VIEŠOSIOS ERDVĖS, ESANČIOS KVARTALE TARP MORTOS IR T. ŠEVČENKOS GATVIŲ (ŠV.FLORIJONO SKVERO) PROJEKTINIAI PASIŪLYMAI

VP.19-113

PROJEKTINIAI PASIŪLYMAI

SITUACIJOS SCHEMA

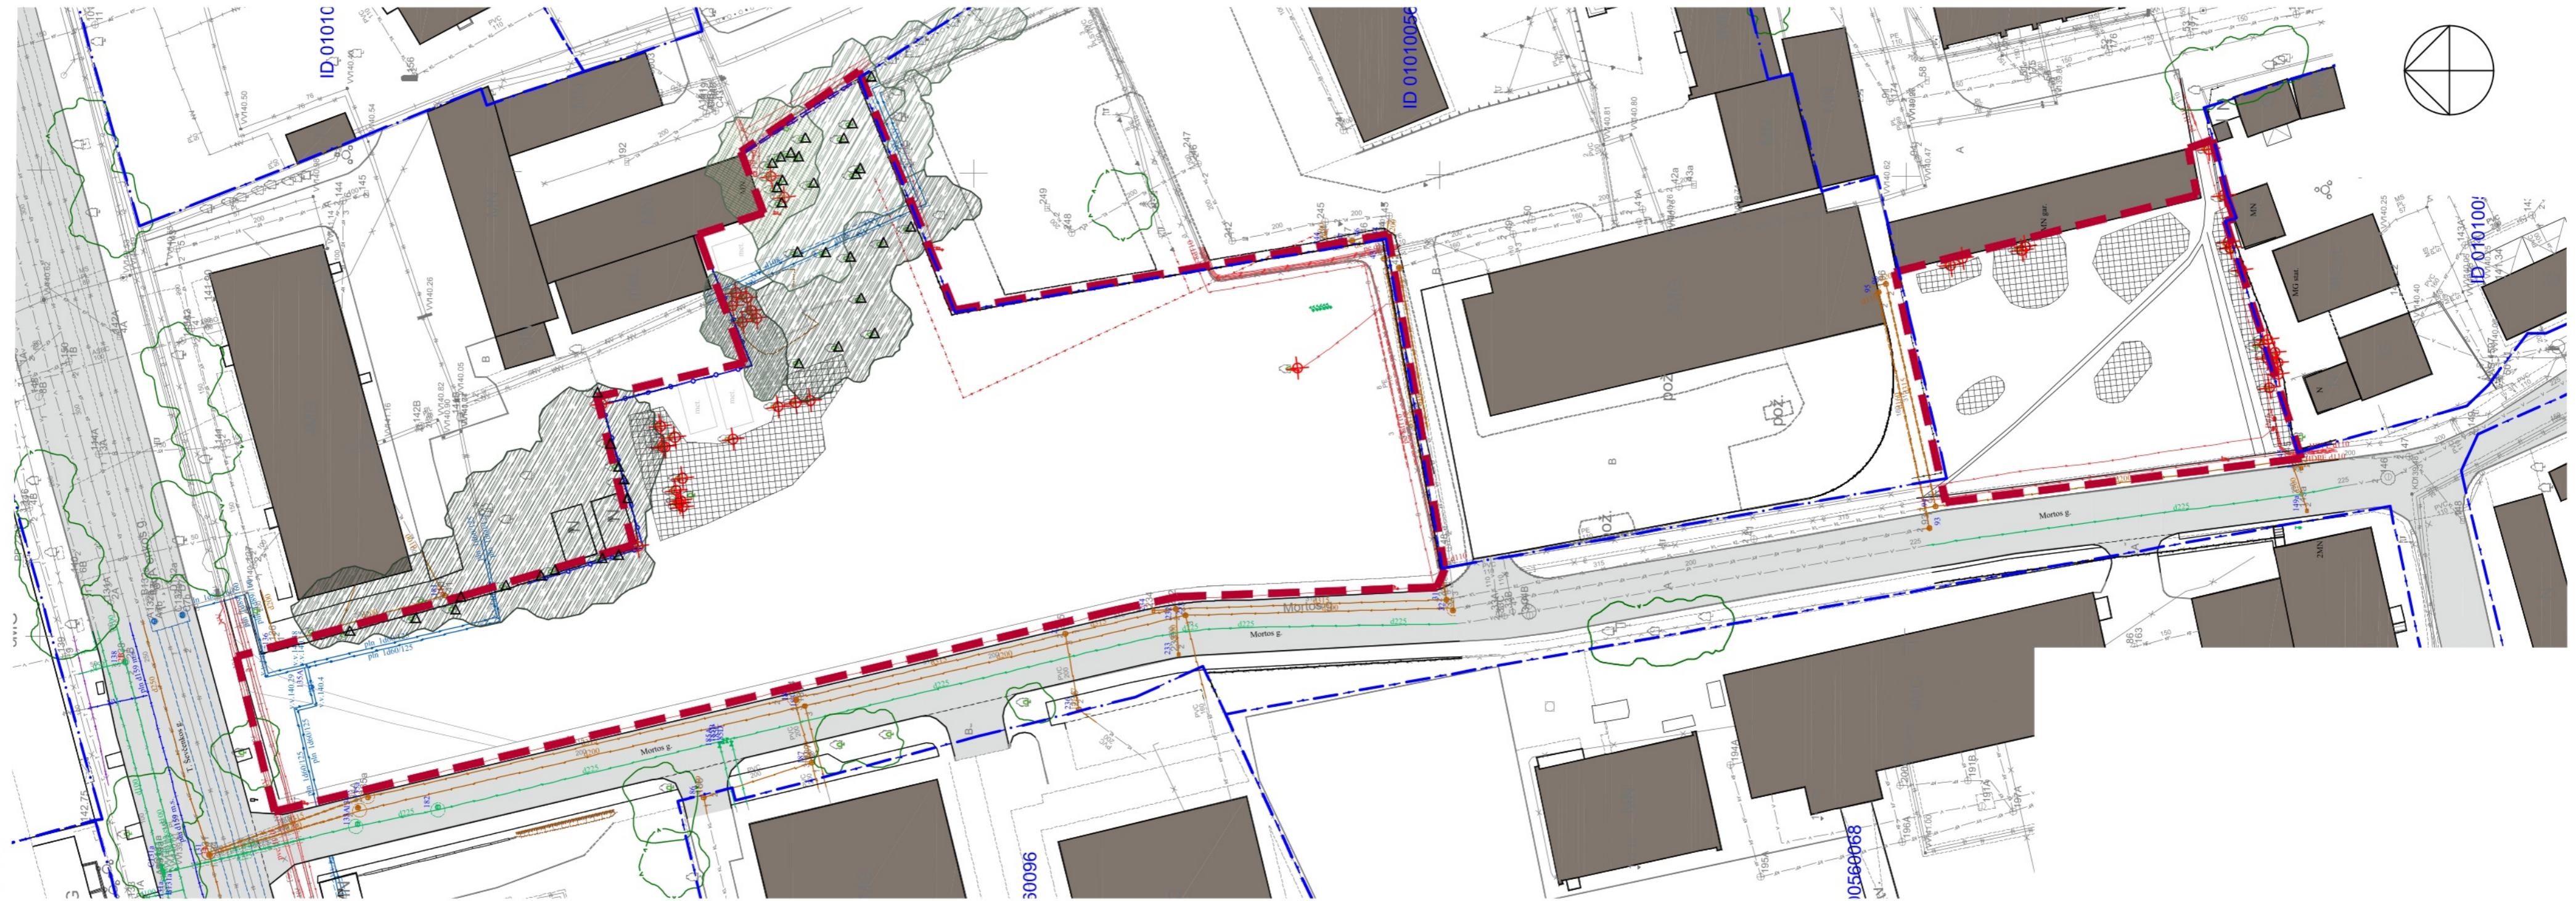
2	<p>Rytinėje sklypo pusėje besiribojančioje su aikštele derėtų pasodinti aukštaūgių visžalių medžių (pušų), kurie ilgainiui užstotų nuo rytinės/pietrytinės pusės sovietinių pastatų sklindančią vizualinę taršą. Sklype yra jau nemažai medžių ir krūmų numatyta, tačiau nauji aukšti medžiai iš rytinės planuojamos teritorijos pusės būtų dar didesnis plusas šią vietą paverčiant gražesne ir labiau vientisa (kaip gamtos teritorija).</p>	<p>Pasiūlymas bus apsvaistytas. Projekto apželdinimo idėja – atskirti nauja ir sena. Naujamiestyje esantys medžiai yra maždaug vienodo aukščio, didelį subrendę, o jų asortimentas labai panašus: liepos, klevai, uosialapiai klevai. Naujos erdvės sukūrimui norėjosi įvesti platesnę kolorito ir faktūrų paletę, kad skirtingų metų laiku erdvė turėtų kitą veidą. Dėl pakelto reljefo bus suformuoti žemės paviršiaus lygių skirtumai, kurie padės izoliuoti triukšmą. Visžalių rūšių yra numatyta kalninės pušys, bet tolimesniame projekto etape apželdinimo sprendiniai bus detalizuojami ir papildyti.</p>

3	<p>Deja projekte neišspręstas klausimas dėl šunų vedžiojimo vietos. Nes paliekant projekte kaip dabar, šunys tiesiog ir toliau bus vedžijami, paleidžiami lakstyti visame skvero plote. Taip kaip yra dabar, kai sklypas yra tapęs pagrindine ir nuolatos užimta, rajono šunų, tarp jų ir kovinių, lakstymo ir kitų reikalų atlikimo vieta. Be abejo, esant tokiai situacijai, nei vaikai žais, jei apskritai išdrįs čia lankytis, nei suaugusieji norės leisti savo laiką, užsiimti sportu ir pan. tarp lakstančių šunų. Taigi, skveras nebeatliks savo planuotos funkcijos. Variantas - pastatyti draudžiamus ženklus vedžioti šunis čia nesuveiks, nes šunų kiekiai čia manau daug dideli ir, be abejo, niekas to draudimo</p>	<p>Rengiant viešos erdvės tvarkymo rengimo užduotį 2019 m. spalio 22 dieną vykusio viešo susirinkimo metu, buvo pristatyti preliminarūs tvarkymo pasiūlymai. Juose buvo numatyta atskira uždara erdvė šunų vedžiojimui ir dresūrai. Susitikimo metu buvo nuspręsta <...> Šunims nebūtinai reikia aptvertos aikštelės, užtektų pastatyti daugiau šiukšliadėžių<...></p>

laikymosi nesukontroliuotų. Todėl būtina numatyti aptvertos šunų aikštelės įrengimą su atskiru įėjimu nuo gatvės pusės. Siūloma atokesnė ir toliau nuo gyvenamųjų namų esanti vieta, pvz., 4,5 numeriais plane pažymėtos zonos.	Remiantis patvirtinta užduotimi, minties įrengti šunų vedžiojimo aikštelę atsisakyta.
Evaldas	1	Kadangi Vilniaus PGV turėjo galimybes pateikti pasiūlymus, teikiame mūsų pasiūlymus su prisegtomis nuotraukomis ir pavyzdžiais: Siūlome aiškinamojo rašto 6 puslapyje tekstinėje dalyje „Priešgaisrinės apsaugos ir gelbėjimo departamento ženklą aikštelės dangoje“ keisti į „Lietuvos ugniagesių simbolį – šalmą su dviem sukryžiuotais kirvukais, aikštelės dangoje“;	Pastaba priimta. Techniniame projekte bus detalizuojama.
	2	Siūlome Tvarkymo plane vietoj gaisrinio siurblio jungčių (pirmas paveikslėlis iš kairės) įterpti vieną iš prisegtų gaisrinio siurblio jungčių (prisegu išsirinkimui);	Pastaba priimta. Techniniame projekte bus detalizuojama ir konkretizuojama.

7. Klausimas ir komentaras (Povilas): Reikia plane įdėti takelį nuo Švitrigailos 16B pastato garažo vartų iki pagrindinio takelio, priešingu atveju ten ateityje susiformuos išmindžiotos žolės plotas.

8. Klausimas (Guoda) Kodėl planuojama atskirti vaikų žaidimų aikšteles pagal amžiaus grupes? Manau labai labai nepraktiška atskirti tuneliu žaidimų aikšteles, kadangi vaikus prižiūrintys asmenys turintys įvairaus amžiaus vaikų turės nuolat bėgioti tarp dviejų erdvių.

Atsakymas (Modesta Dauderytė-Mazūrienė): Tai nėra specialus atskyrimas. Tai elementas įrenginys – žaidimo forma, kur galima kopti ir pralįsti. Planuojama įrengti suoliukus, iš kurių būtų galima stebėti abi erdves.

SITUACIJOS SCHEMA

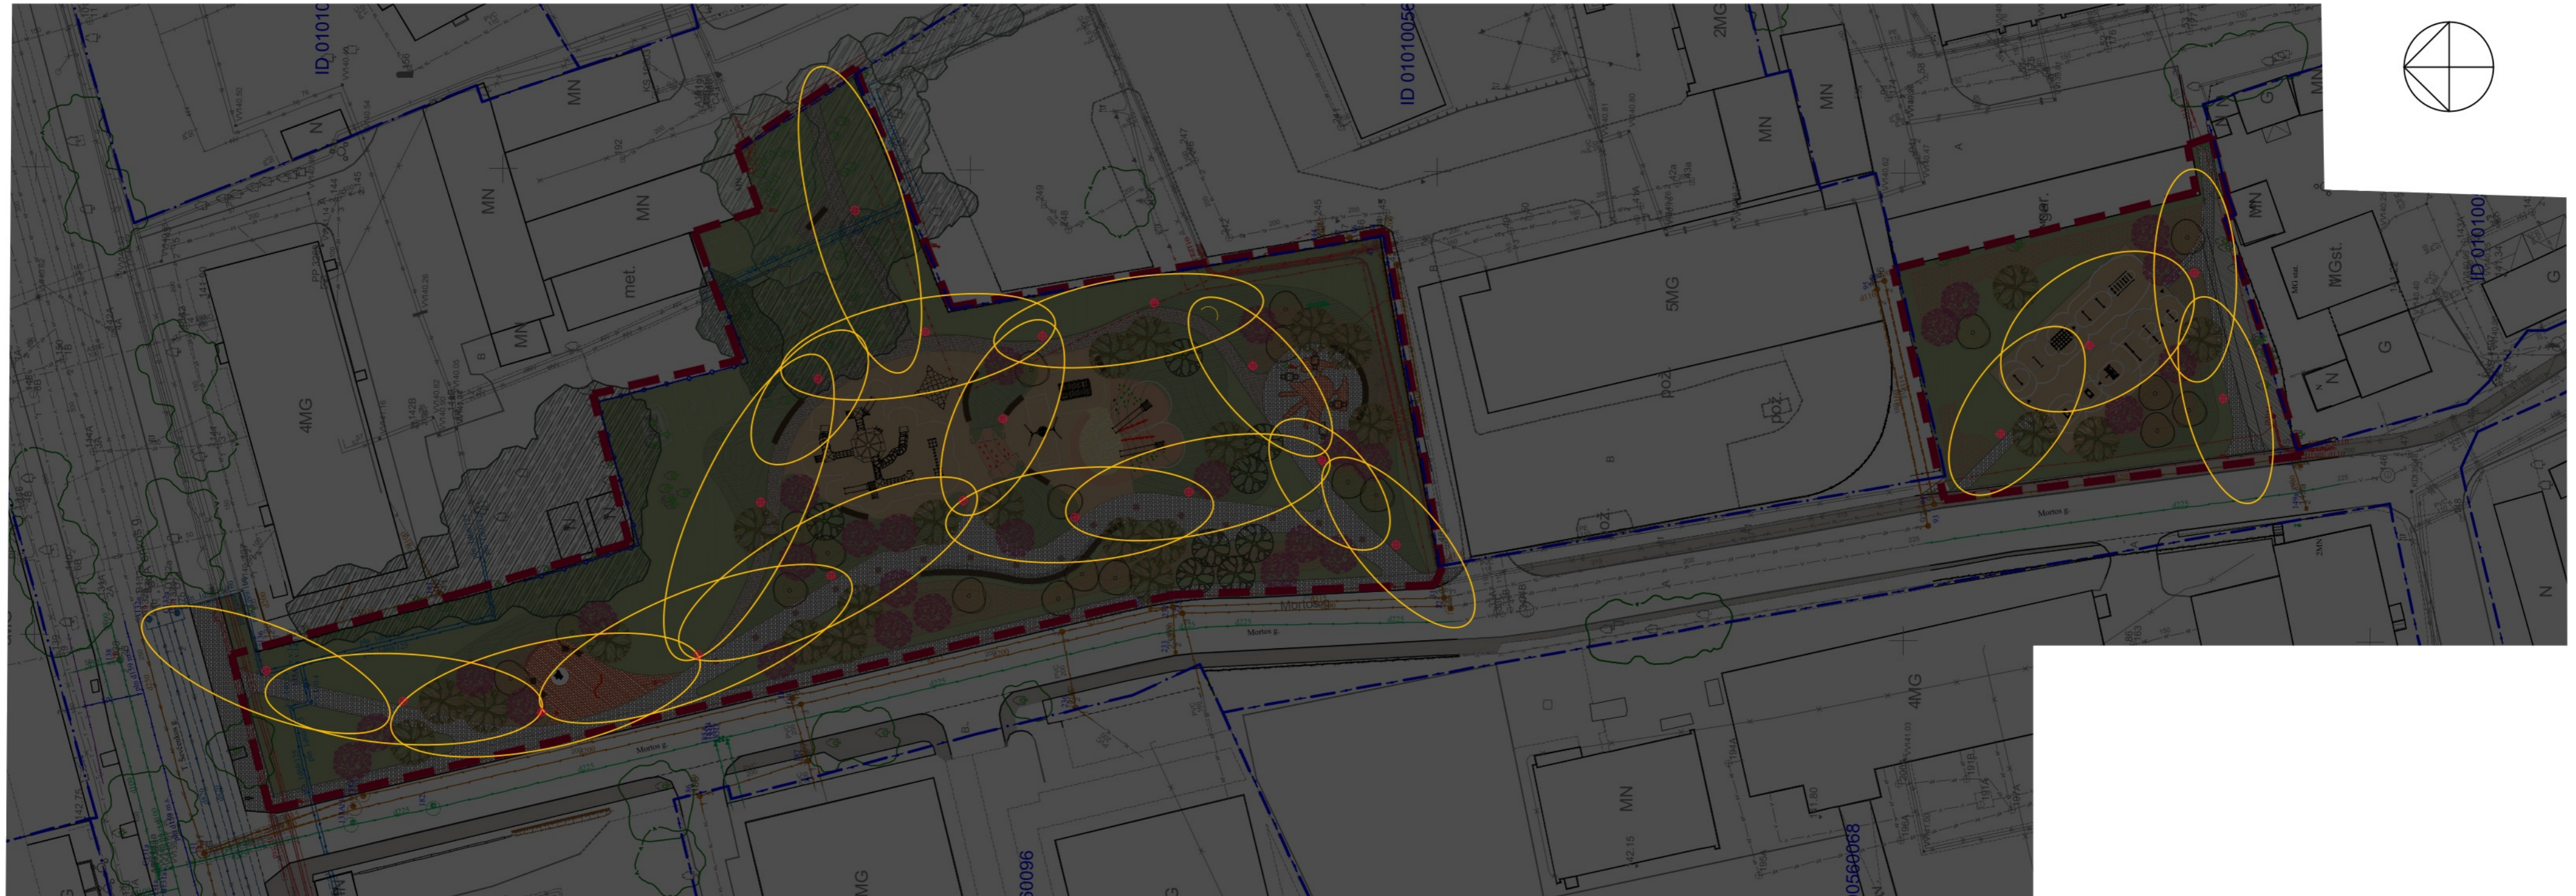
4	<p>Raudonai pažymėtoje vietoje suprojektuoti bent vieną šviestuvą. Vieta yra nuošali, šalia garažai, ten mėgsta būriuotis nepageidaujami asmenys, tad vietos palikimas tamsoje situaciją dar pablogins:</p> 	Bus atliekami arboristiniai medžių genėjimai, ir apšviečiamas takas. Teritorijoje planuojamas apšvietimas atitinkantis apšviestumo saugumo reikalavimus.
Valdemaras	1	<p>Dėl pasižymėjusių ugniagesių atspaudų alėjos sutinku, tačiau meninis akcentas – žmogaus dydžio realistinė ugniagesio skulptūra – nėra ypatingos meninės vertės kūrinio sąlyga. Tai yra tokia populiari tema, kad vos panaršius internete iš užsienio svetainių galima ne taip brangiai įsigyti jau pagamintų bronzinių ugniagesio skulptūrų įvairiomis pozomis. Kad nebūtų devaluota tokio meninio kūrinio vertė, primygtinai siūlau skelbti skulptūros konkursą, praplečiant sąlygas ir leidžiant šiuolaikinę išraišką, kviečiant ir skatinant dalyvauti jaunus lietuvių skulptorius ir nugalėtoją išrinkti pasitelkiant komisiją iš šiuolaikinės skulptūros kritikų ir profesionalų.</p>	Dėl teminių elementų (ugniagesių įrangos, atspaudų ir meninių akcentų) bendradarbiaujame su Vilniaus priešgaisrinės gelbėjimo valdybos. Pasiūlymus apsvarstysime. Skulptūriniai elementai, meniniai akcentai turėtų būti sprendžiami atskirai.
